設工認におけるパネル材料の記載について

設工認における天井位置の記載について
分光分析室 機器配置図（5次申請 p470：図リ配-2 工場棟転換工場）

設工認におけるフランス落とし（鉄扉補強材のうち角棒）の記載について

表 1 (1/3) 天井とダクトの位置関係の適合性評価に対する影響評価

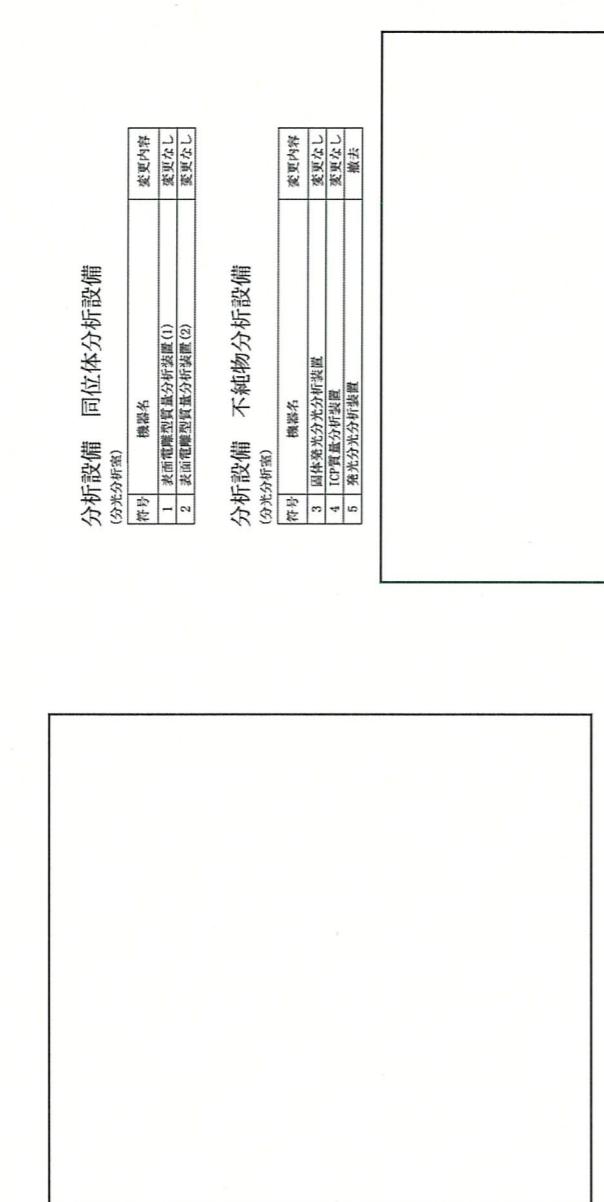
技術基準	設計番号 (表イ建-1 工場棟転換工場仕様表より抜粋)	評価
核燃料物質の臨界防止	- (該当なし)	- (核燃料を保持しておらず、臨界防止にも用いられていないことから影響ない)
安全機能を有する施設の地盤	[5.1-建 1] 安全機能を有する施設を設置する建物・構築物は、自重及び通常時の荷重等に加え、耐震重要度分類の各分類に応じて算定する地震力が作用した場合においても、十分な支持性能を有する地盤に設置する。	天井高さを変更しても十分な支持性能を有する地盤に設置した建物に設置することは変わらず、天井高さの影響はない。
地震による損傷の防止	[5.2.1-建 5] ・一次設計 ・建築基準法施行令第八十八条に規定される係数と耐震重要度分類第 1 類の割増し係数(1.5)を乗じて算出した地震力 (0.3G) を与えた場合の構造体を構成する各部の応力が基準等に定められた許容応力以下となる構造とする。 ・二次設計 ・建築基準法施行令第八十二条の三に規定される係数と耐震重要度分類第 1 類の割り増し係数(1.5)を乗じて算出した地震力 (1.5G) から求められる必要保有水平耐力を、建物全体の保有水平耐力が上回る構造とする。	天井は建物に十分な強度で取り付けることとしている。天井の高さを変更しても耐震強度への影響はない。
津波による損傷の防止	[5.3-建 1] 事業許可に記載のとおり、基準津波の最大週上高さ 12.3m と比べて十分高い海拔約 30m～32m の高台に立地している。	- (立地上問題ない)
外部からの衝撃による損傷の防止 (竜巻) (F1 竜巻)	[5.4.1-建 1](竜巻) ・F1 竜巻(最大風速 49m/s)の風圧力及び気圧差により建物に作用する水平方向の竜巻荷重に対し、工場棟転換工場本体及び前室の保有水平耐力が上回る構造とする。 ・工場棟転換工場本体及び前室の各部に対して、短期許容荷重が、上記 F1 竜巻の風圧力及び気圧差により作用する竜巻荷重を上回る構造とする。	- (天井に対する竜巻による影響はない)
(洪水)	[5.4.1-建 2](洪水) 事業許可に記載のとおり、北方約 2.5km 離れた低地を流れる久慈川の氾濫の影響のおそれのない海拔約 30m～32m の高台に立地している	- (立地上問題ない)
